INFORME DE CONTROL ESPECÍFICO N° 004-2025-2-0397-SCE

SERVICIO DE CONTROL ESPECÍFICO A HECHOS CON PRESUNTA IRREGULARIDAD
MUNICIPALIDAD PROVINCIAL DE TAYACAJA
PAMPAS – TAYACAJA – HUANCAVELICA

"EJECUCIÓN DEL SERVICIO DE MANTENIMIENTO PERIÓDICO DEL CAMINO VECINAL TRAMO: EMP. HV-561 (PICHUS) - DESV. HV-564, COLPA - MANZANAPAMPA, L=12,959 KM Y TRAMO: EMP. HV-101-PANGORA - SANTA CRUZ DE HUALLARQUI - EMP. HV-562, L=18,651 KM, DISTRITO DE HUARIBAMBA - PICHOS, PROVINCIA DE TAYACAJA - DEPARTAMENTO DE HUANCAVELICA"

18 DE FEBRERO DE 2025

Panel fotográfico n.° 2
Tramo I: Sección de evaluación progresiva 8+000 – 8+500 km

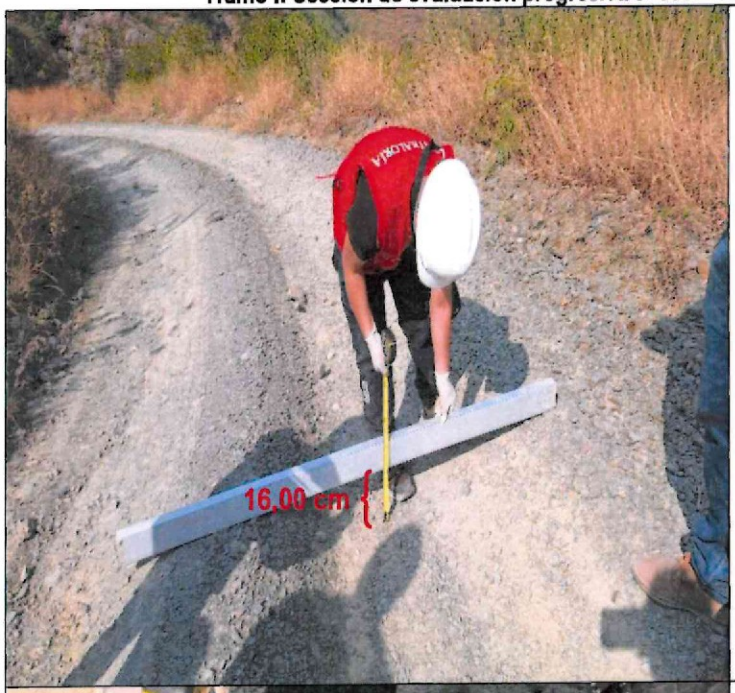
Se evidenció **deterioros de deformación y erosión** en el tramo de análisis (Progresiva 8+000 - 8+500 km) de superficie de rodadura no pavimentada, obteniéndose calificación de condición de 316, que se encuentra en el intervalo 150 y ≤ 400 (condición regular); por consiguiente, se requiere intervención mediante **conservación periódica,** tal como se visualiza a continuación:

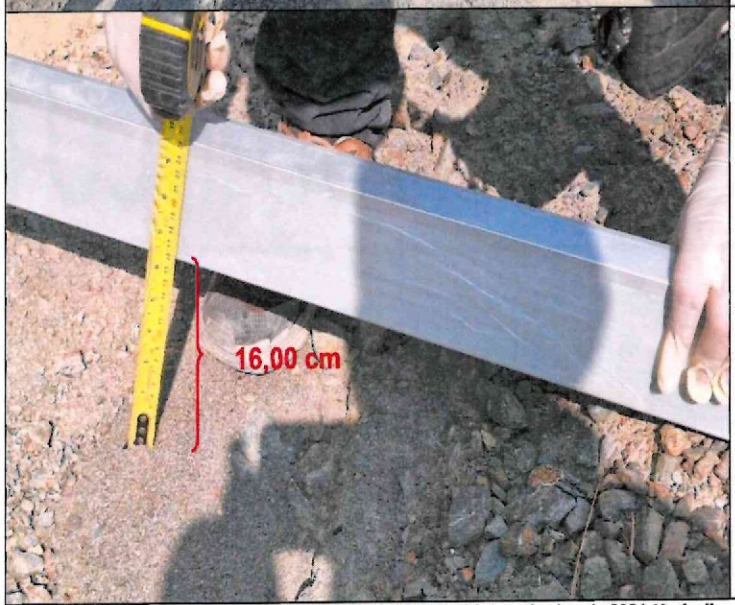
- Se aprecia daños de tipo deformación moderado y grave, profundidad máxima de 16,00 cm.

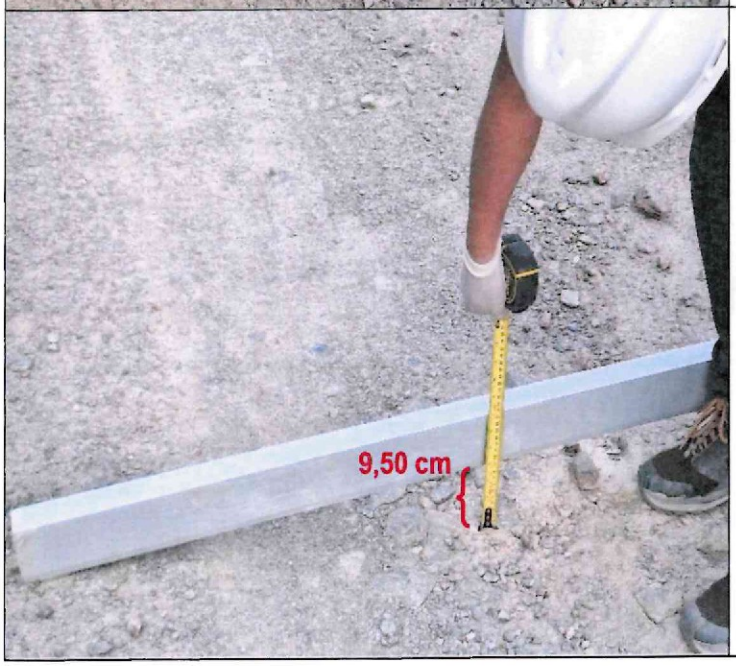
- Se aprecia daños de tipo erosión moderado y grave, profundidad máxima de 16,00 cm.

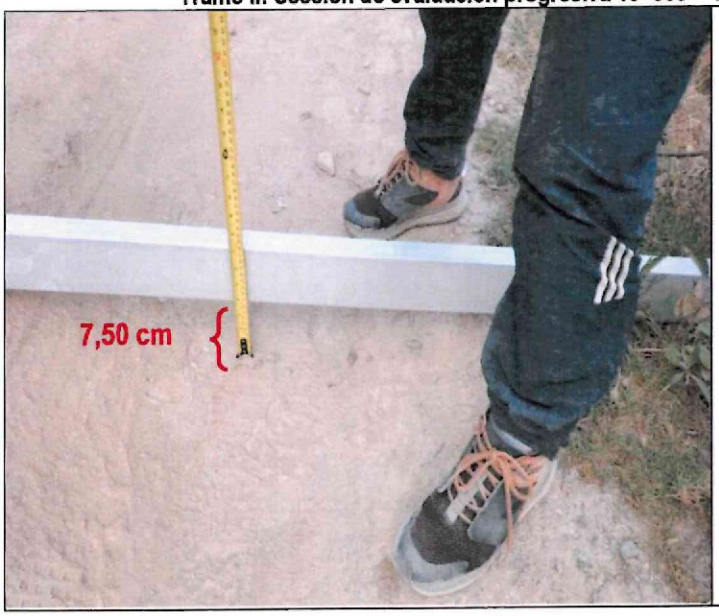
- Se aprecia daños de tipo baches leve y grave, profundidad máxima de 14,00 cm
